<別紙資料 2>

全面盛土はしなくても安全な道路は築造できる

(以下は桂川が中川村リニア対策協議会に意見書(その2)(その3)として提出したものを整理したものです)

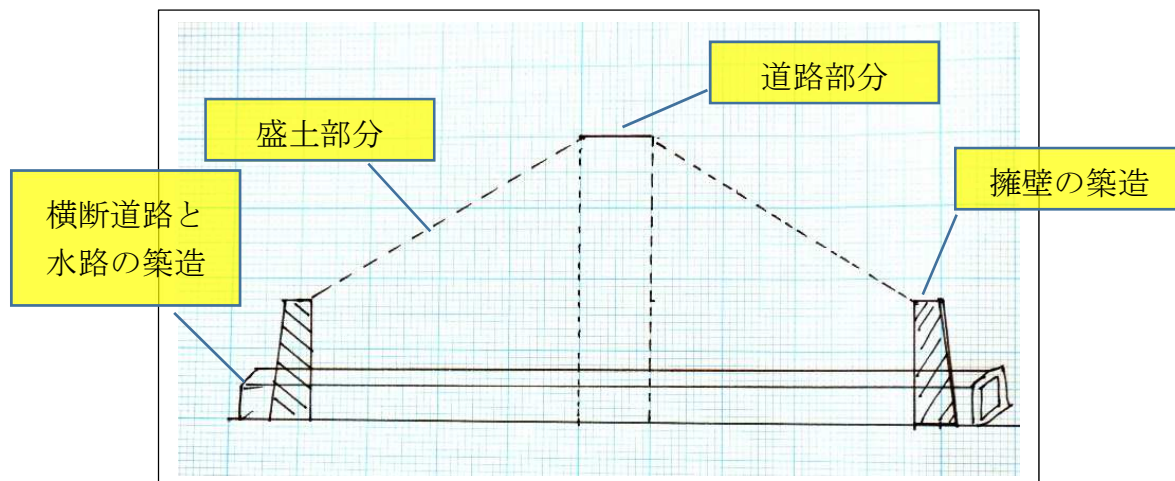
もし、半の沢橋を盛土によって道路改良するということであれば、通常行われている道路築造設計を行えばよいだけのことです。

その際に検討事項として半の沢の流出水の水路と、河川管理者の管理用通路を確保することが必要条件ですから、盛土の下部には別途構造物を構築する必要があります。
